防護対策施設の変更案について

図1 防護対策施設（中央制御室換気系冷凍機）概要図

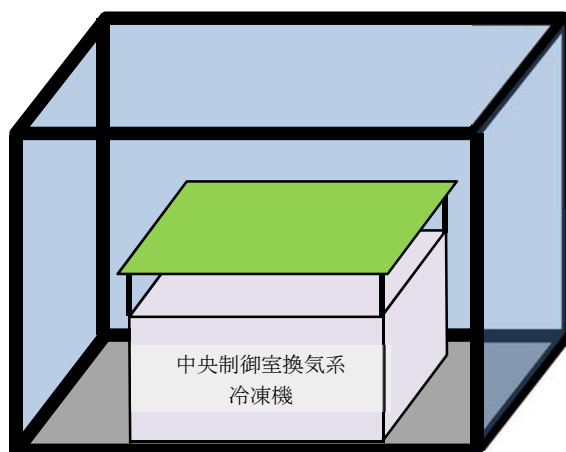
1. 中央制御施設換気系冷凍機への防護対策

変更前：上部は竜巻防護ネットと防護鋼板を重ねて設置，側面は竜巻防護ネットを設置（一部防護鋼板）

変更案：上部は竜巻防護ネット，機器の直上に防護鋼板を設置，側面は竜巻防護ネットを設置（一部防護鋼板）

図2 防護対策施設（ルーフベントファン） 概要図

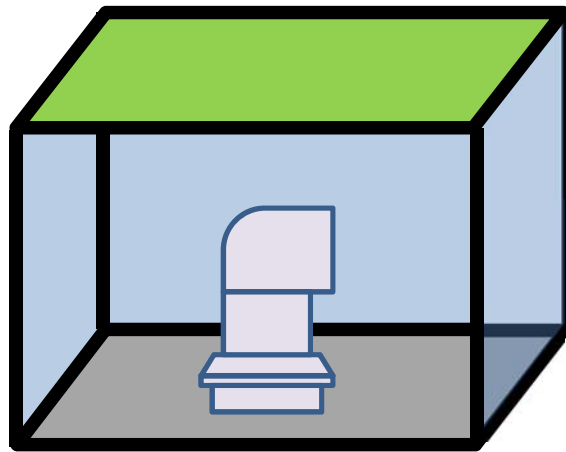
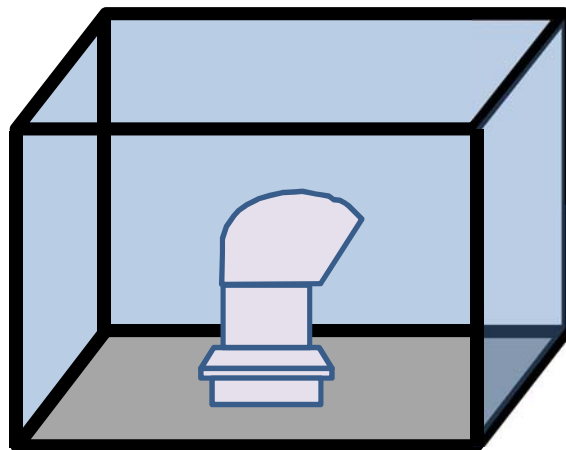
2. ディーゼル発電機室ルーフベントファンへの防護対策

変更前：上部は竜巻防護ネットと防護鋼板を重ねて設置，側面は竜巻防護ネットを設置（一部防護鋼板）

変更後：上部は竜巻防護ネット，側面は竜巻防護ネット，ルーフベントファンを降下火砕物が堆積し難い形状へ変更又は堆積荷重に耐える設計
